柏崎刈羽原子力発電所 6 号炉及び 7 号炉

敷地内の断層に関するコメント回答

平成 27 年 6 月 26 日

東京電力株式会社

## 複合面構造の認定方法

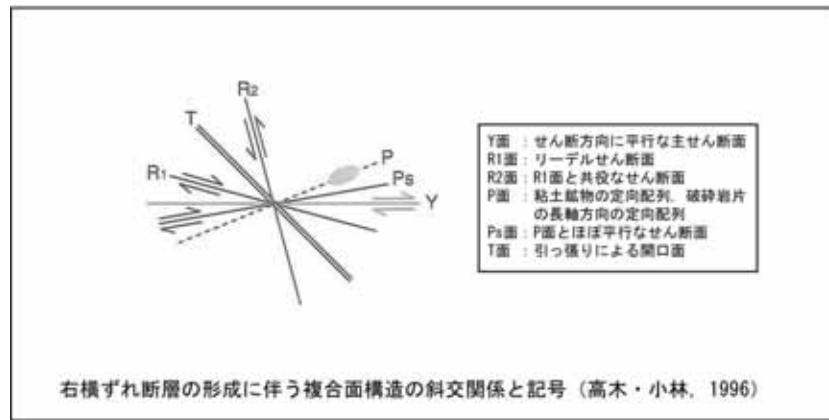
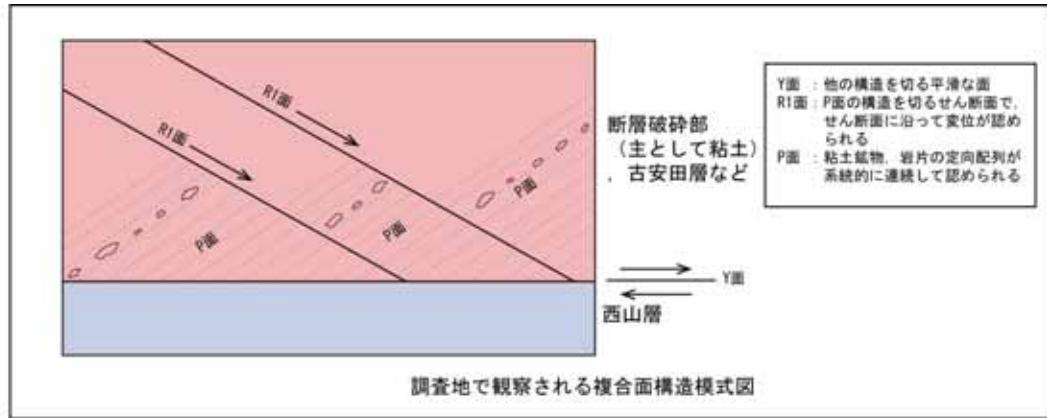
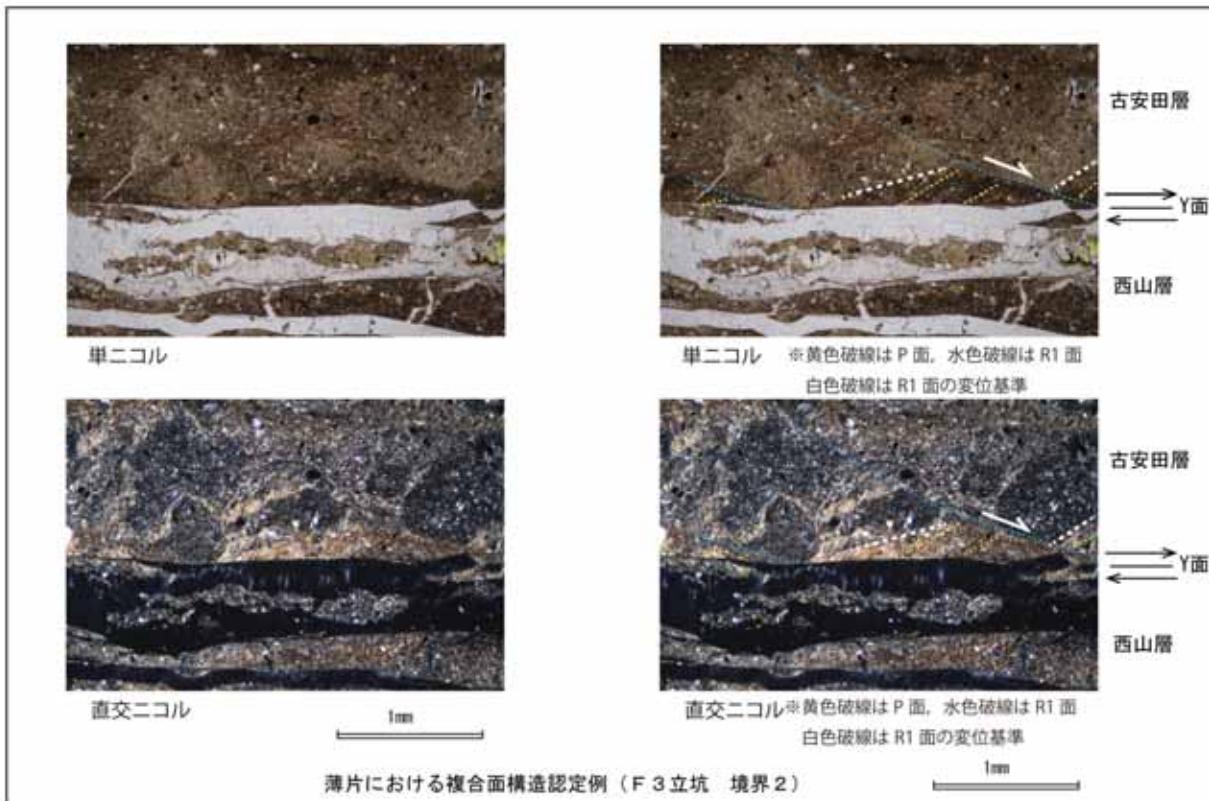
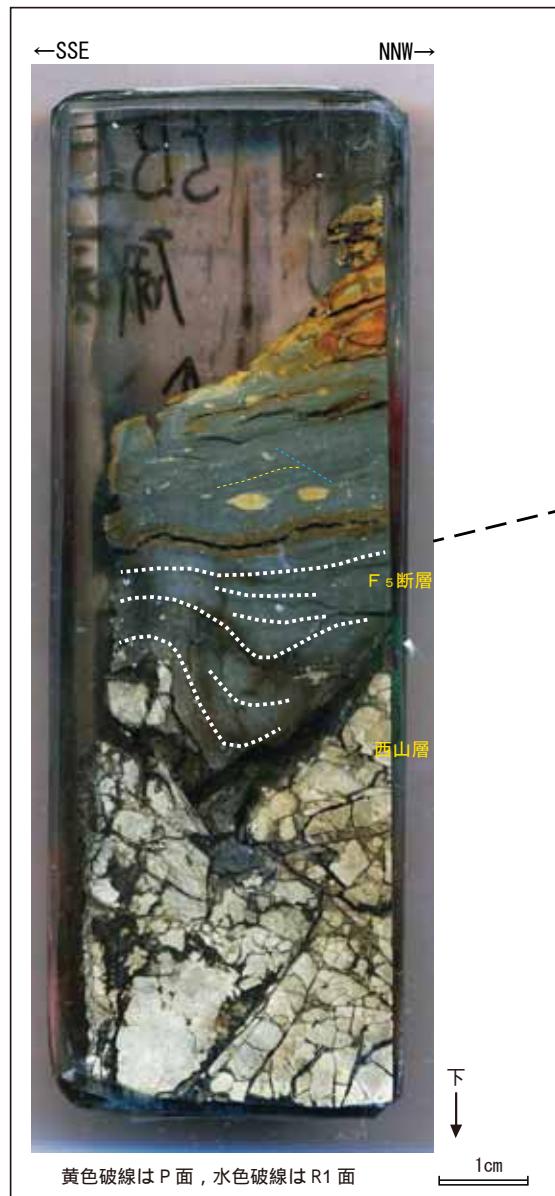
コメント	指摘時期	対応
立坑の詳細分析において、一つの面でP面が2方向認識されるものなどが見受けられる。確度が高い情報が必要なので、慎重に判断した方がいい。	H27.5.22審査会合	詳細説明資料を作成

- 調査地で確認される複合面構造は、Y面（主せん断面）、P面及びR1面である。
- Y面は、他の構造を切る平滑な面で認定される。
- P面は、粘土鉱物及び細片の長軸が一定方向に配列することで認定される。右ずれの断層の場合は、Y面に対して反時計回りに  $\phi/2$  ( $0 < \phi/2 < 30^\circ$  程度、 $\phi$  : 内部摩擦角) の角度で、左ずれの断層の場合は、Y面に対して時計回りに  $\phi/2$  の角度だけ斜交して生じる関係がある。
- R1面は、P面とは反対の傾斜でP面の構造を切るせん断面として認定される。
- 変位センスは、Y面とP面及びR1面との配置から推定される。

- 研磨片F 5 – 2 Aでは、F 5断層の局所的な折れ曲がりに伴い、断層粘土部にも変形が認められた（右写真の白線）。
- 複合面構造を観察した薄片は、研磨片の手前側に位置する西山層とF 5断層粘土部との境界付近で作成しているため、その変形部分にかかっている可能性がある。
- F 5 – 2 A薄片で認められたNNW傾斜のP面は、変形していない箇所のF 5断層のY面に対して高角度の関係にあり、断層面（Y面）との対応がつかないため※、変位センスの評価には使用していない。

ボーリングで確認した $\alpha \cdot \beta$ 断層の性状

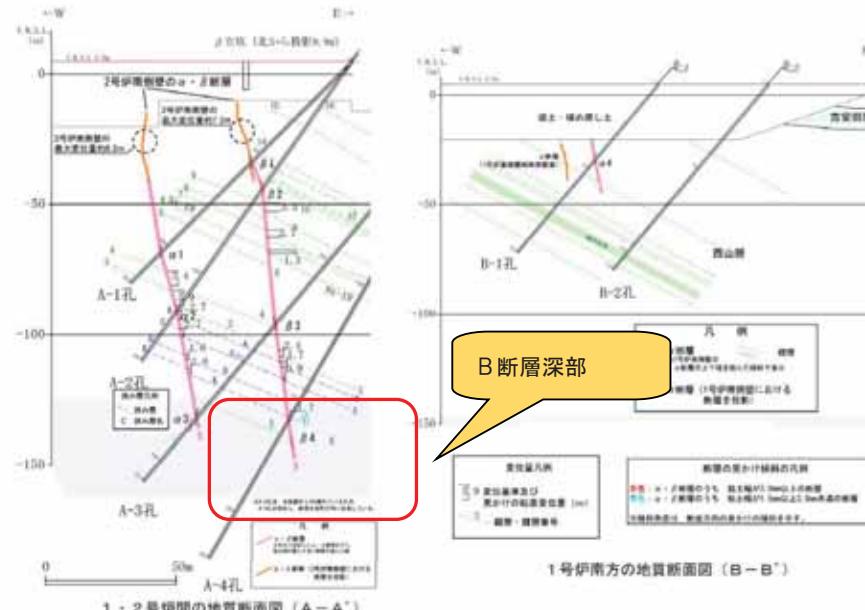
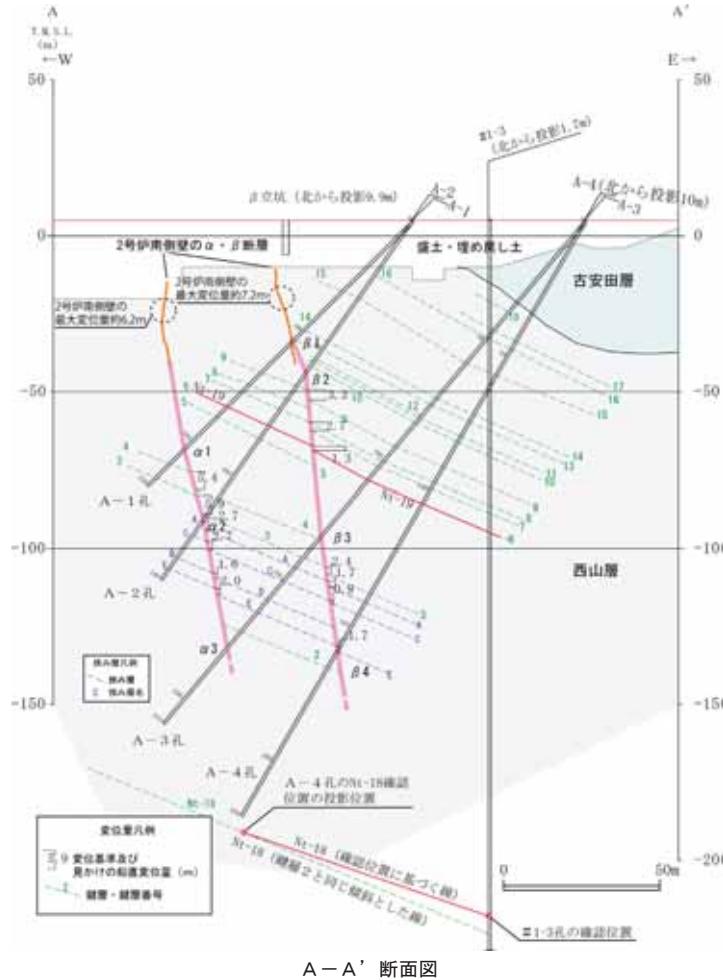
コメント	指摘時期	対応
$\beta$ 断層の深部が止まっていないので他のデータで補強できないか。	H27.5.22審査会合	既存ボーリングデータの情報を加えて整理

○1・2号炉間では、A-1孔(α1)、A-2孔(α2)及びA-3孔(α3)で分布を確認したが、下方延長のA-4孔では該当する断層は確認されなかった。断層粘土はα1では一部固結、α3では固結している。変位量は2号炉南側壁で最大値(6.2m)を示すが、深部のA-2孔～A-3孔間では1.6～2.7mとなり、深度方向に減少する。

○1・2号炉間では、A-1孔(β1)、A-2孔(β2)、A-3孔(β3)及びA-4孔(β4)で分布を確認した。断層粘土はβ1及びβ4では固結している。変位量は2号炉南側壁で最大値(7.2m)を示すが、深部のA-2孔～A-3孔間では0.9～2.4mとなり、深度方向に減少する。

○以上のことから、 $\alpha \cdot \beta$ 断層は地下深部には連続しない断層と評価され、「震源断層として考慮すべき活断層」ではないと判断される。

## $\alpha \cdot \beta$ 断層の変位量に関する評価

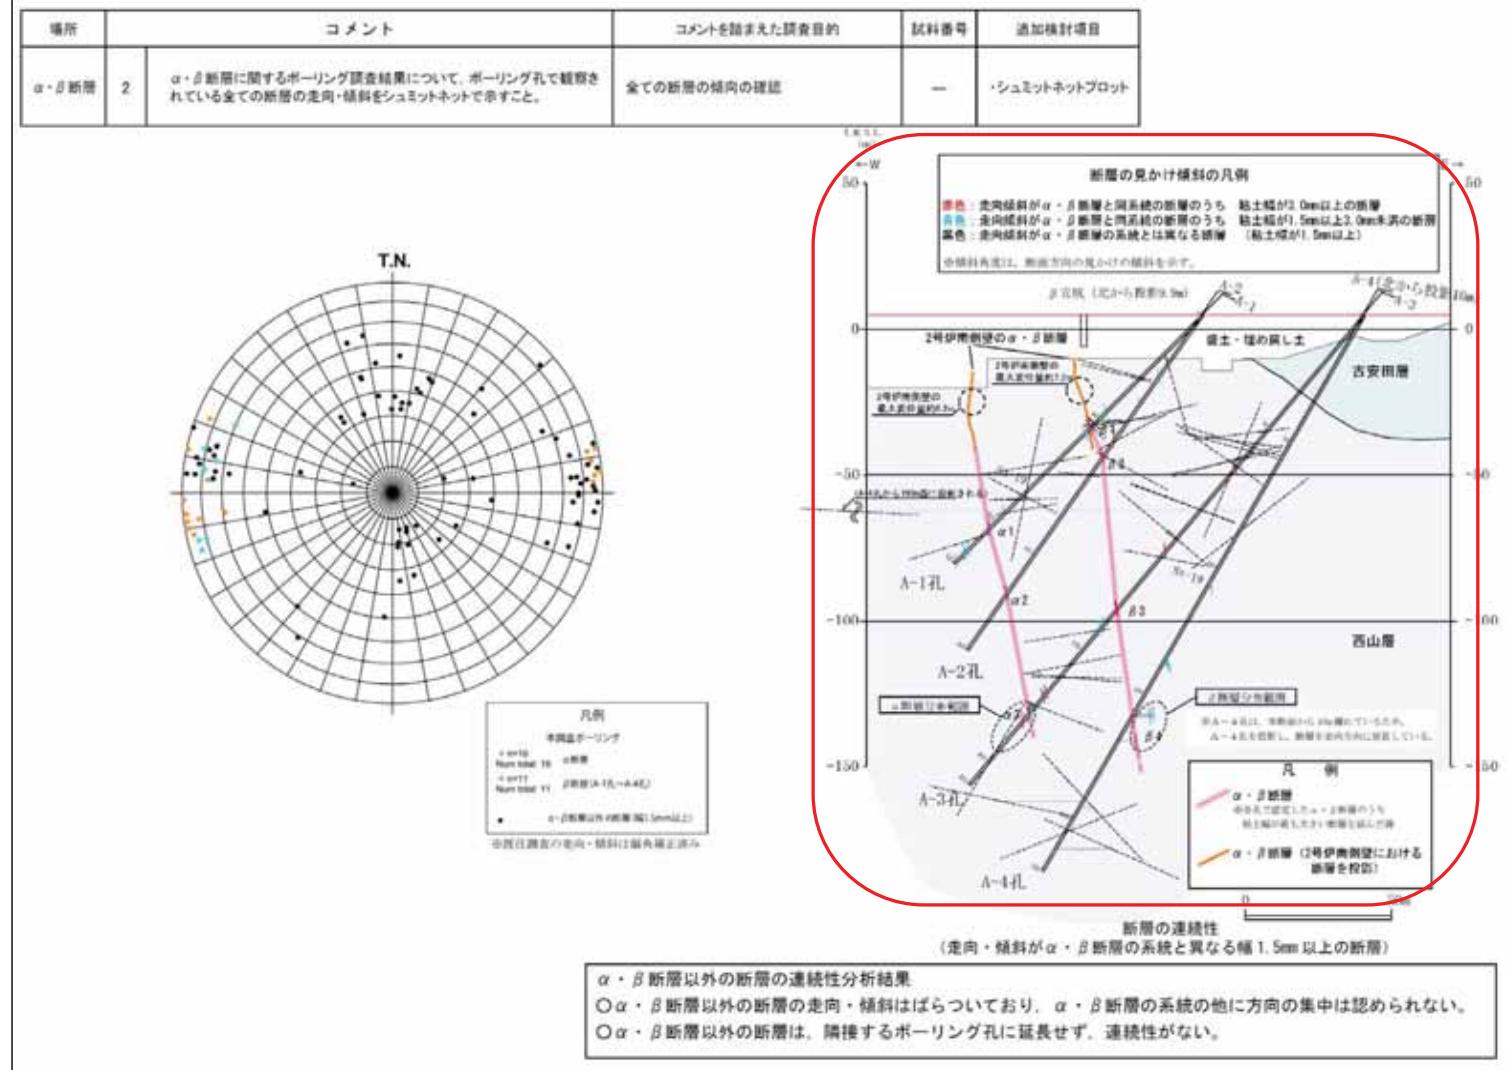
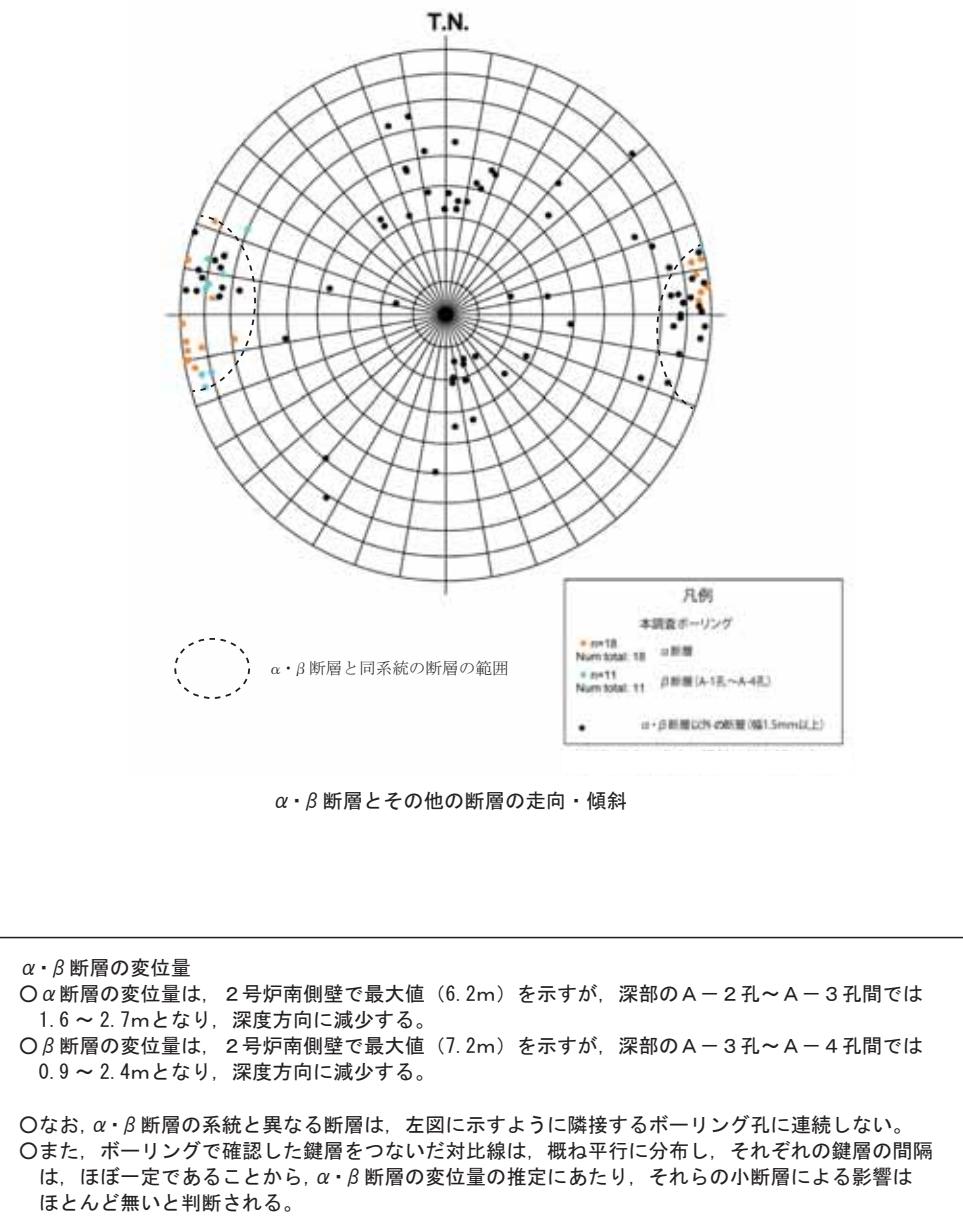
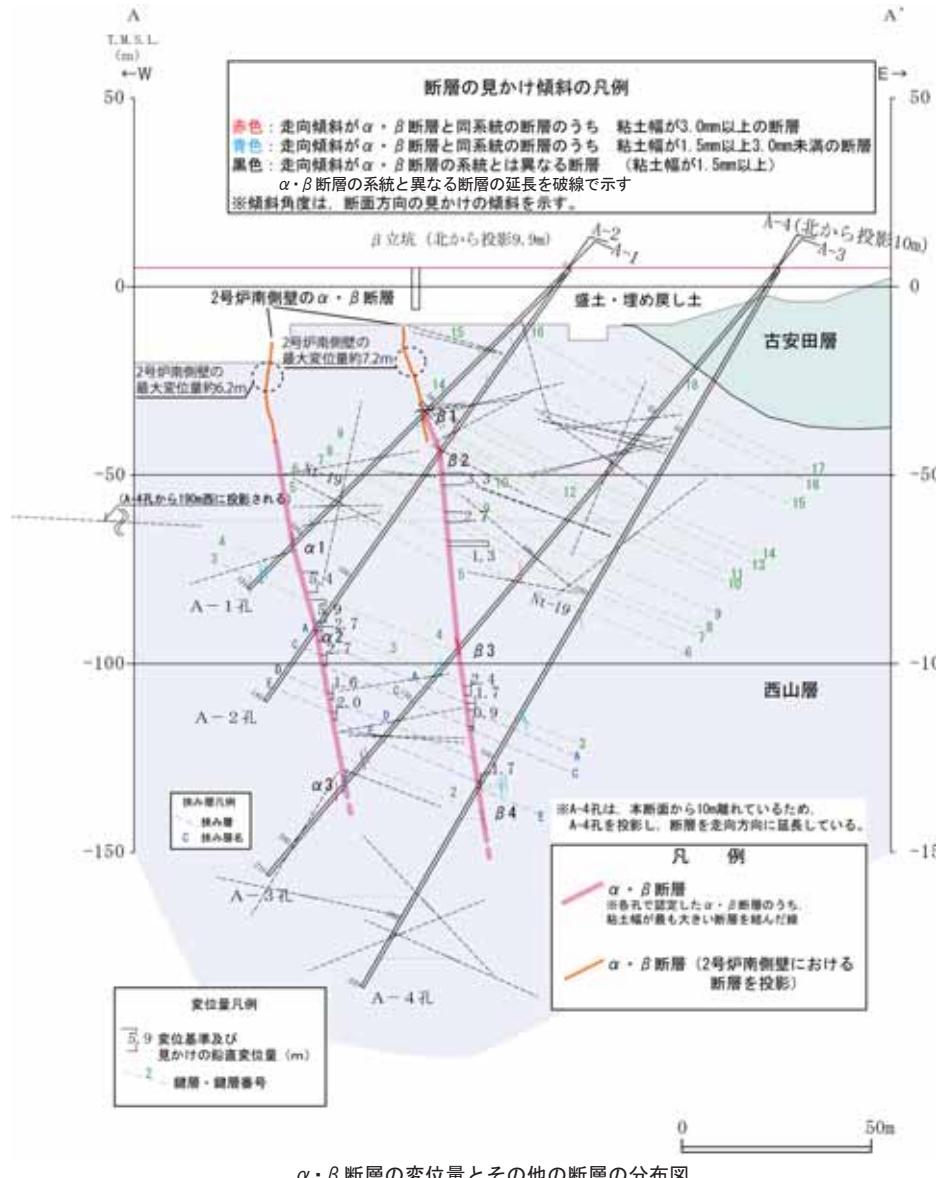
コメント	指摘時期	対応
$\alpha \cdot \beta$ 断層の変位の累積性の評価で、鍵層の連続を整理しているが、そのほかの小断層の影響はないか。	H27.5.22審査会合	その他の小断層の影響について考察

## $\alpha \cdot \beta$ 断層に関するX線回折分析結果

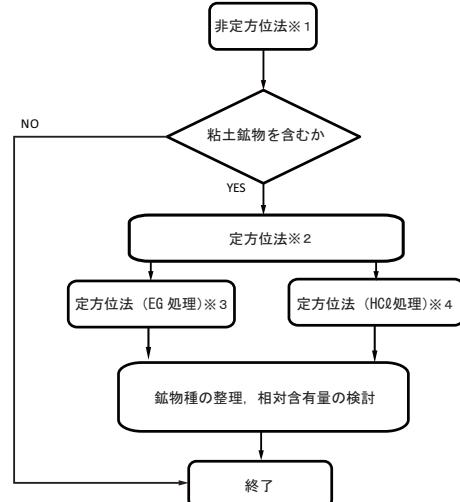
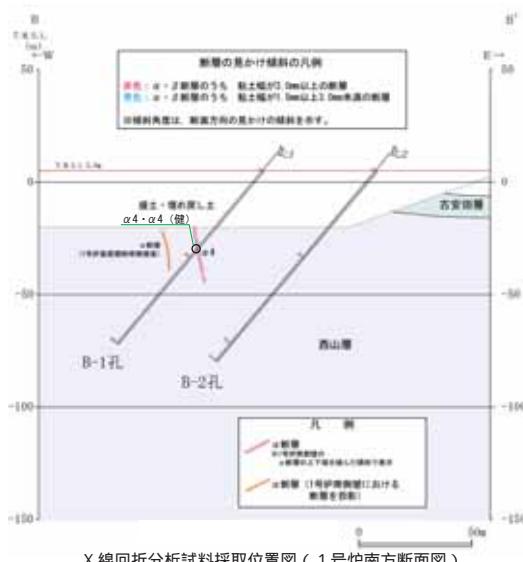
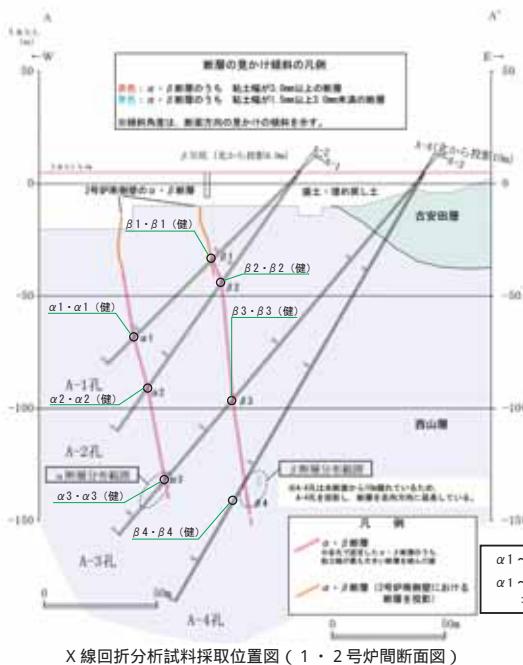
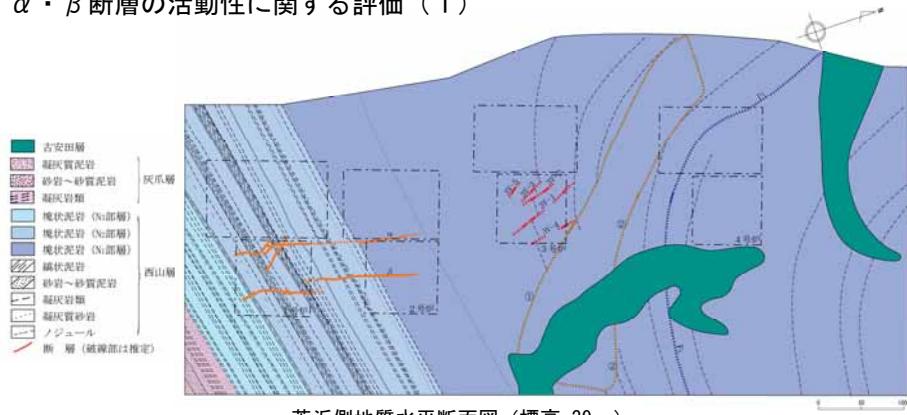
コメント	指摘時期	対応
α・β 断層について、破碎部の鉱物分析などの評価を補強できないか。	H27.5.22審査会合	断層破碎部についてX線回折分析を実施

○  $\alpha$ 断層の  $\alpha_1 \sim \alpha_4$  及び  $\beta$ 断層の  $\beta_1 \sim \beta_4$  の断層粘土部について、X線回折分析を実施した。また、それぞれの断層粘土部近傍の西山層から試料を採取して、分析結果を比較した。  
○ 分析の結果、断層粘土部とその近傍の西山層の鉱物組成に有意な違いは認められなかった。
